COLEGIO DOMINICANO DE INGENIEROS, ARQUITECTOS Y AGRIMENSORES REGIONAL NORTE

INFORME DE LA EVALUACIÓN DE LOS DAÑOS OCASIONADOS POR EL TERREMOTO DEL 22 DE SEPTIEMBRE DEL 2003 AL CENTRO DE COMERCIO Y DE CONVENCIONES DEL CARIBE. SANTIAGO

Foto No. 1

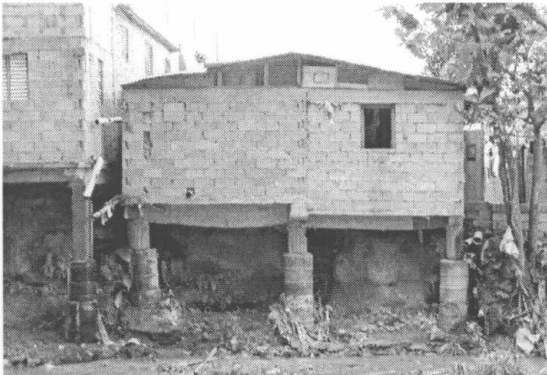
Las fotos No.1 y No. 2 ayudan aclarar los conceptos más arriba expresados. Mientras la foto No. 1 muestra una edificación en Puerto Plata desplomada por el terremoto, la cual estaba

poyada en columnas de concreto armado y muros de bloques en terreno relativamente llano; la foto No. 2 nos muestra una edificación familiar en Santiago, la cual el terremoto dejó intacta a pesar de la vulnerabilidad evidente de dicha edificación.
